# Hoogheemraadschap van Rijnland

uw kenmerk: Beens Groep  
uw brief van: 13 september 2016 t.a.v. de heer K. Kranenburg  
ons kenmerk: 16.087984 V63325 Nylonstraat 16  
bijlagen: 2 8281 JX GENEMUIDEN  
inlichtingen: P. Dukker  
doorkiesnummer: (071) 306 34 60  
onderwerp: toepassing secundaire kering Leiden, - 6 OKT. 2016

Naar aanleiding van uw verzoek ter plaatse van de Driegatenbrug af te wijken van de in besluit 16.041632 V63325 voorgeschreven werkwijze, bericht ik u het volgende.

# Bylage C

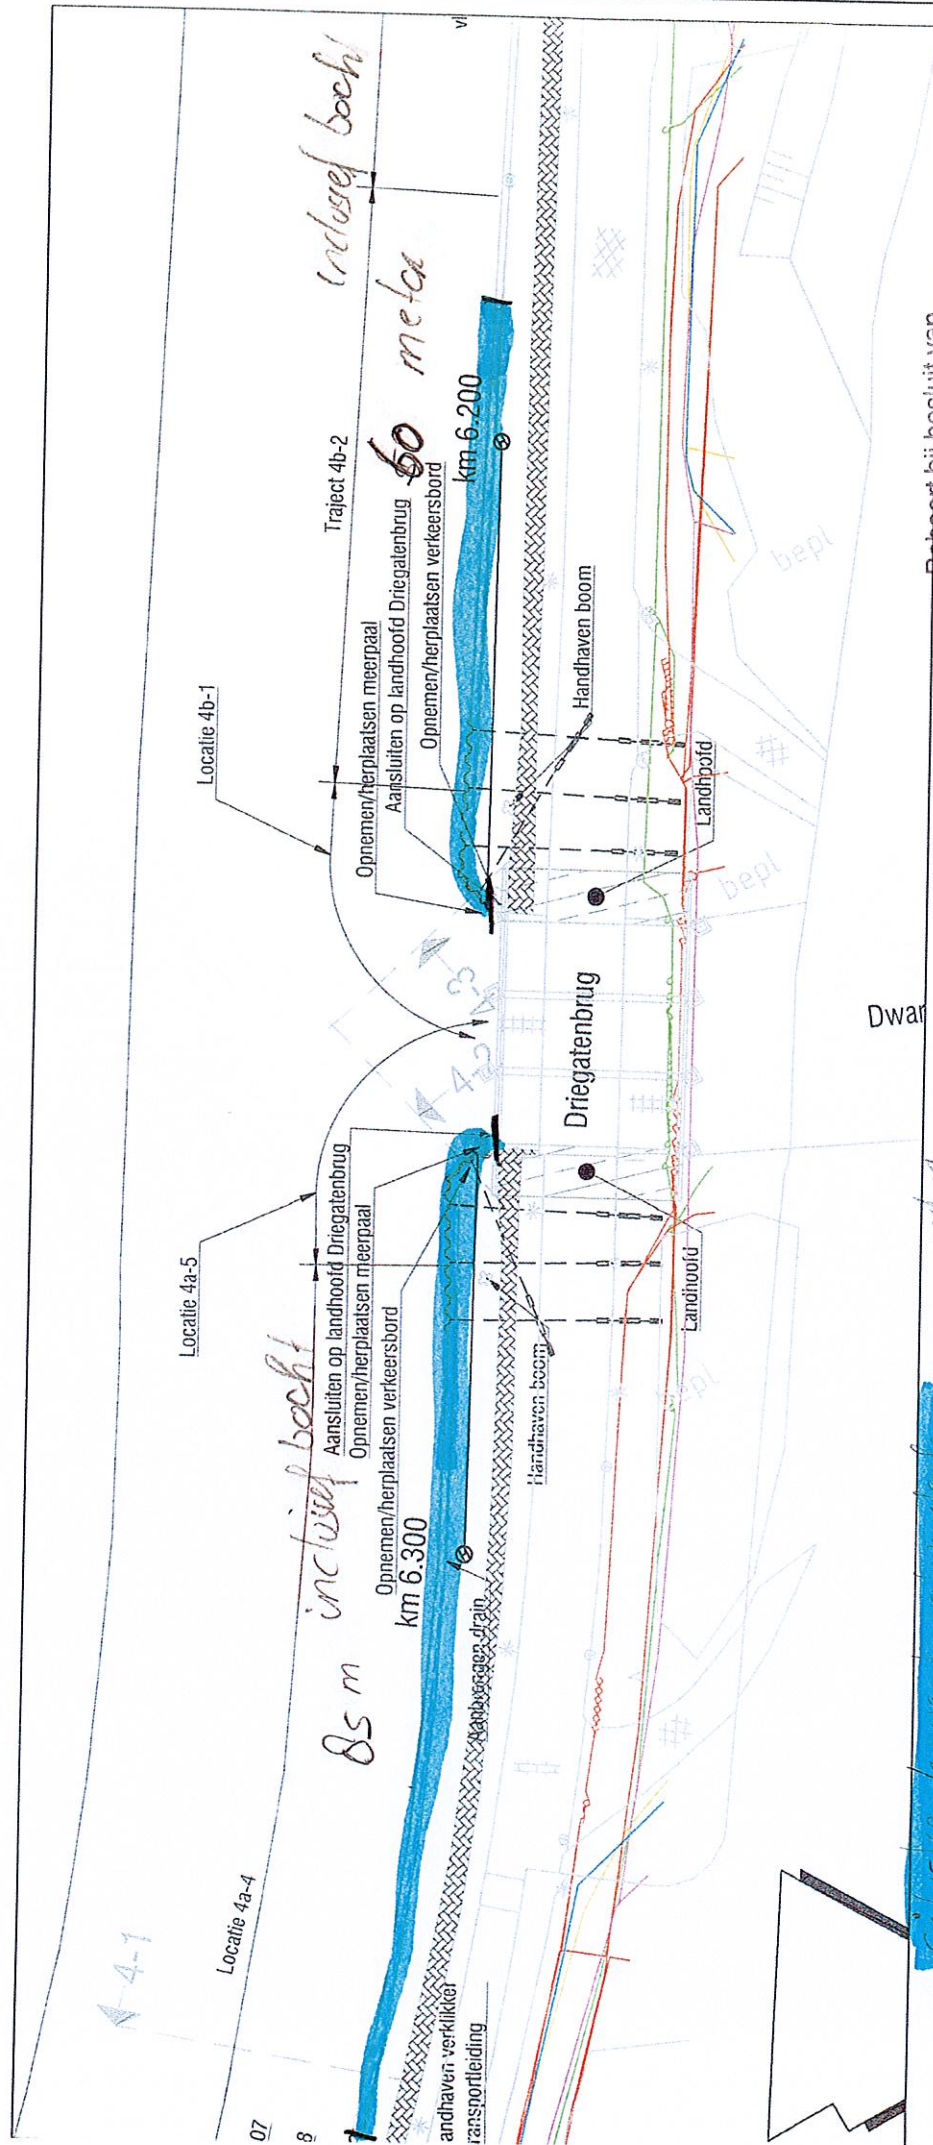
Namelijk er zit een damwandscherm met een 3 dubbele gording, terwijl wij dachten dat er 1 gording aanwezig zou zijn (zo is het namelijk het gehele traject en op bestekstekeningen aangegeven).

- Een tijdelijke damwandscherm voor de bestaande plaatsen
- Om de damwand dicht te krijgen voorzien wij deze deels met aanvulling van zand onder talud
- Het water wordt uit de kuip getrokken
- We kunnen dan in den droge de balken demonteren
- Na demontage plaatsen we direct de nieuwe stalen damwand
- Na aanbrengen nieuwe damwand het zand verwijderen en de tijdelijke damwandplanken

- bijlage B (mail d.d. 13 september 2016 met de voorgestelde werkwijze) en bijlage C (locaties waarbij gebruik wordt gemaakt van een tijdelijke damwandscherm) aan de vergunning toe te voegen.
- voorschrift 5 uit besluit 16.041632 V63325 niet van toepassing te verklaren op de locaties zoals weergegeven in bijlage C.
